Herontwikkelingslocatie 'Haags Buiten' aan de Erasmusweg/Leyweg te 's-Gravenhage –
Melding bodemsanering

Op 18 augustus ontvingen we uw brief met kenmerk ODH-2017-00086082 met uw verzoek om aanvullende gegevens en verduidelijking. Op 23 augustus heb ik daarover telefonisch contact gehad met mevrouw A. Folmer van uw dienst. Graag geef ik u de gevraagde informatie in deze brief. Deze brief moet worden beschouwd als Addendum bij het saneringsplan.

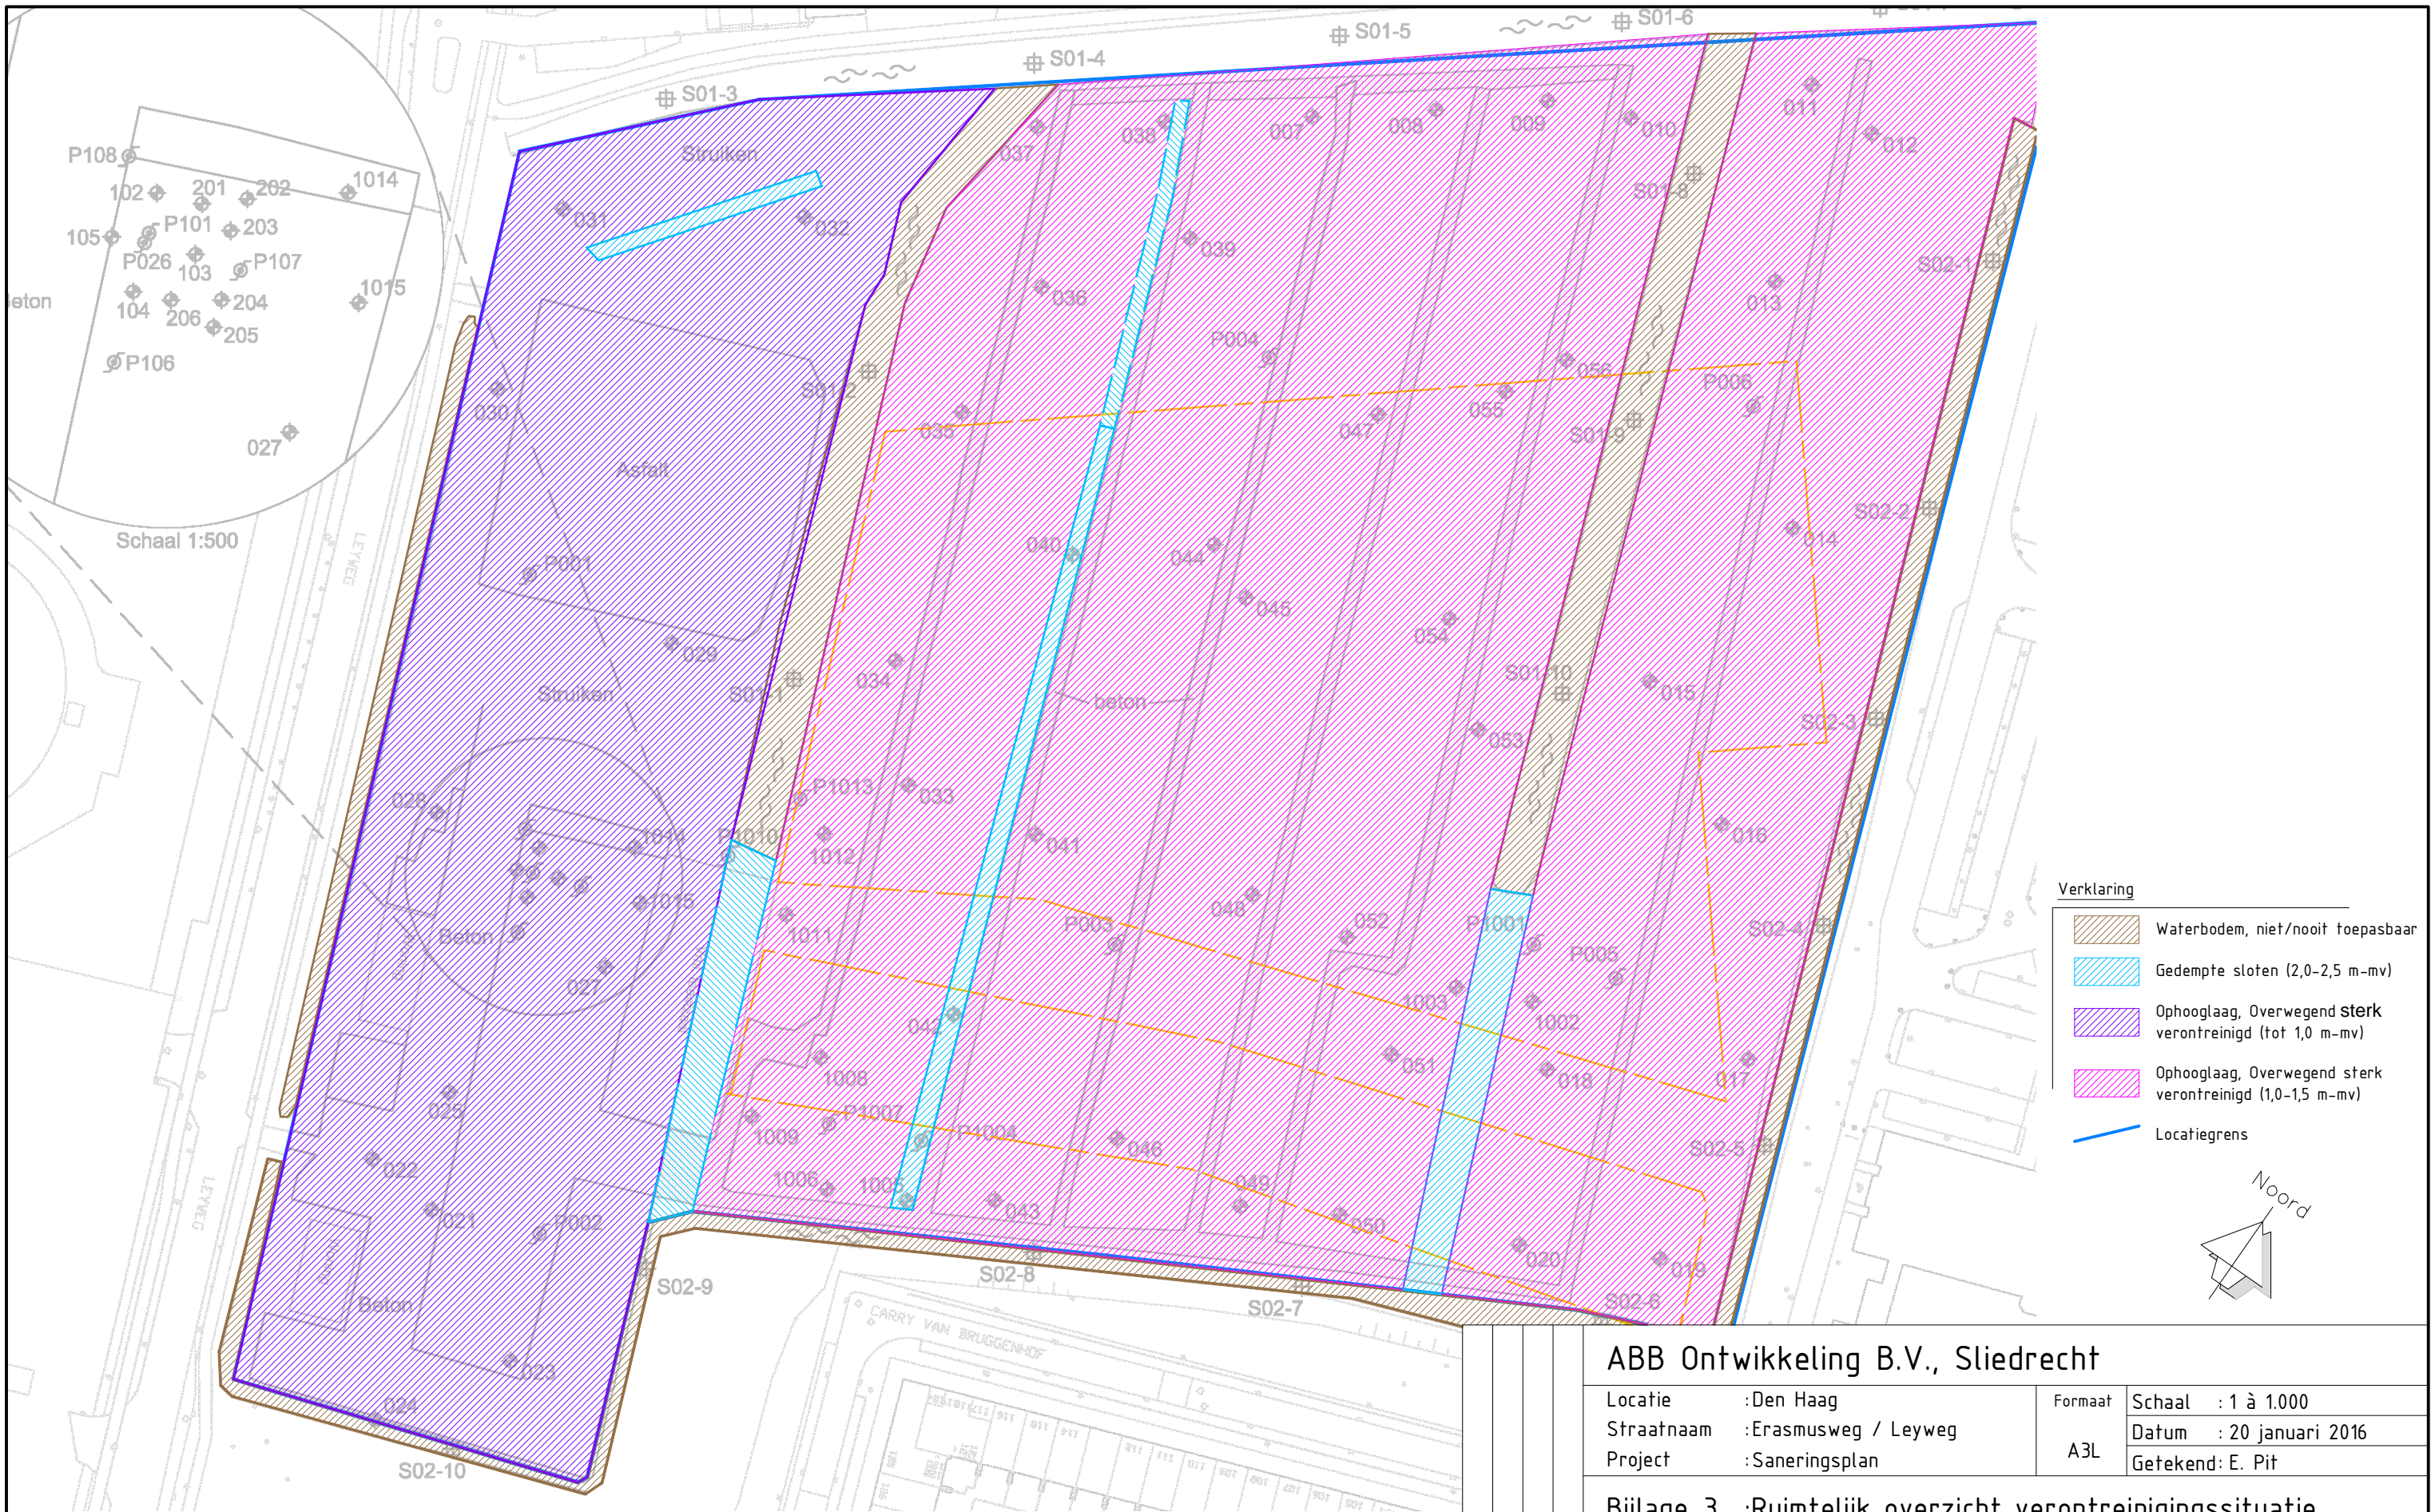
Het westelijke terreindeel is gemiddeld sterk verontreinigd met PAK, terwijl dit terreindeel in het saneringsplan wordt aangeduid als 'matig verontreinigd'

Dit is correct. Bijlage 3 bevat een aangepaste kaart met verontreinigingssituatie.

Haags Buiten BV
 Afdeling Saneringsplan Haags Buiten, Den Haag
 Bijlage 4 Posities wadi's en tijdelijke gronddepots

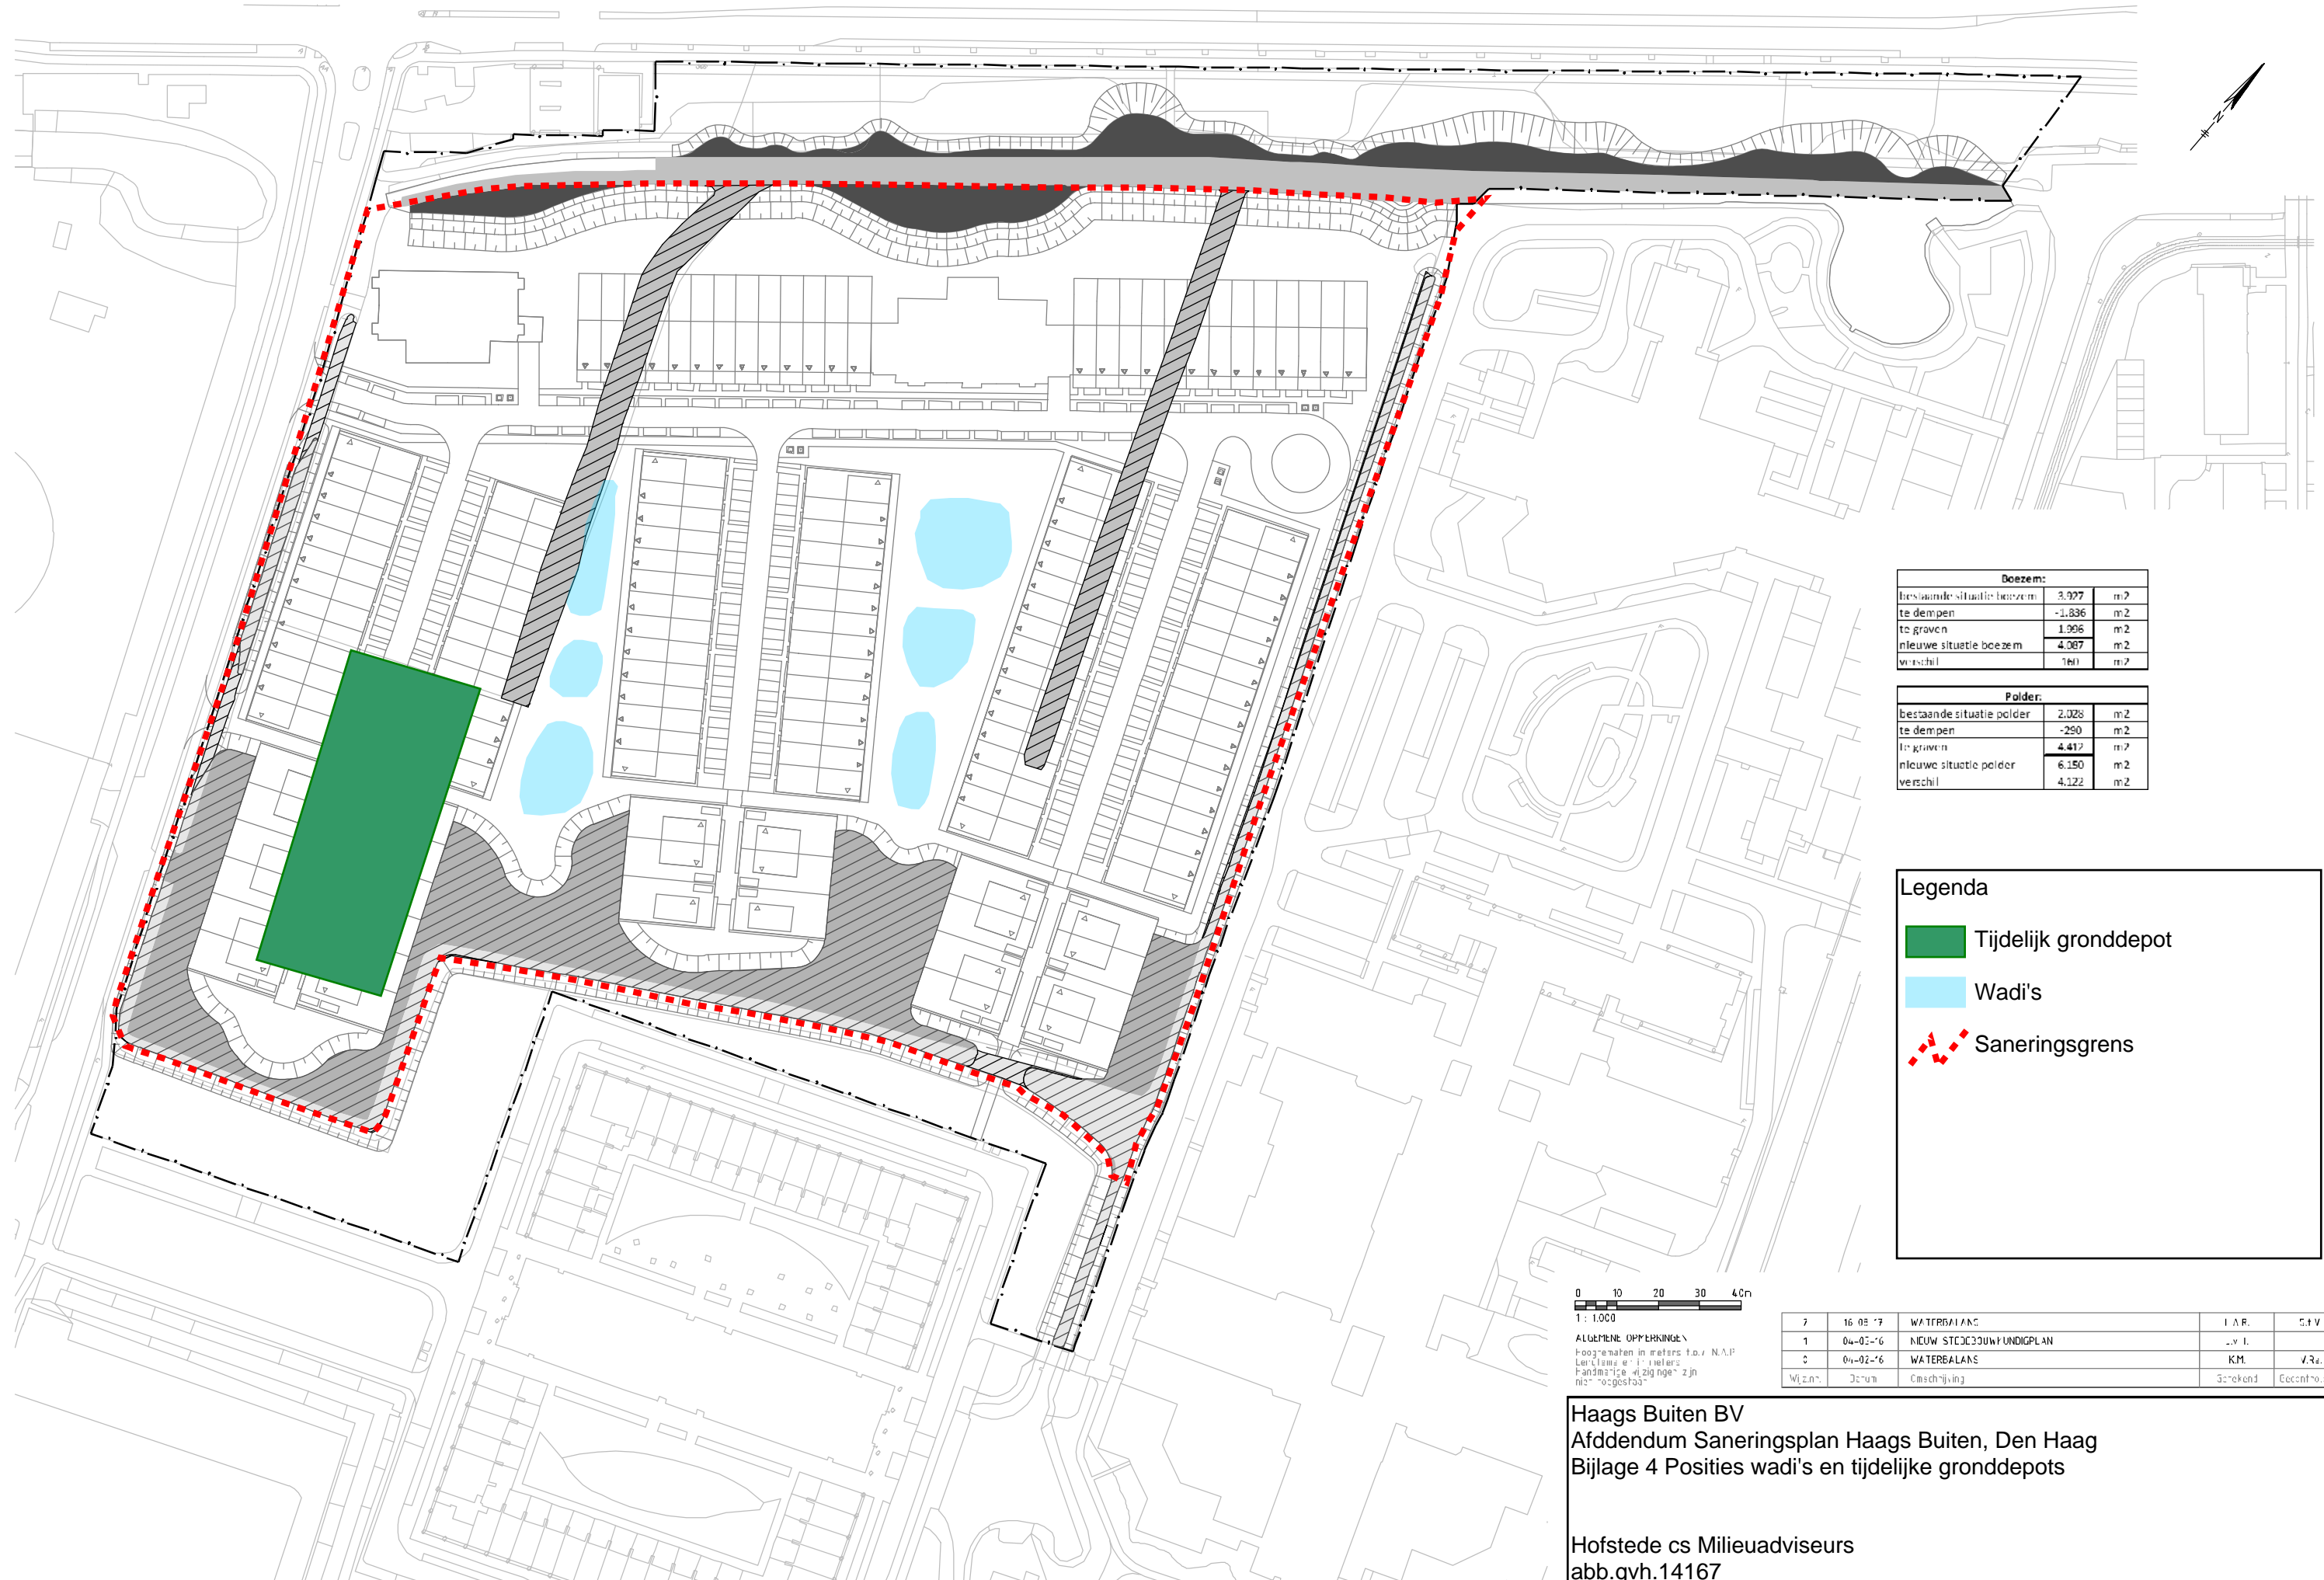
De ligging van de wadi's en depots is niet aangegeven op het kaartmateriaal. Het ontgravingspeil voor de wadi's is niet aangegeven

De wadi's zijn aangeduid op de tekening in bijlage 4. De wadi's liggen met hun diepste punt op .. maximaal NAP +0,70 m. Dat houdt in dat ter plaatse tot maximaal NAP -0,30 m sterk verontreinigde grond wordt ontgraven om een leeflaag met een dikte van 1 meter aan te kunnen brengen.

Op het westelijke terreindeel liggen beton- en asfaltverhardingen. Het is de bedoeling dat hierop de tijdelijke gronddepots worden ingericht.
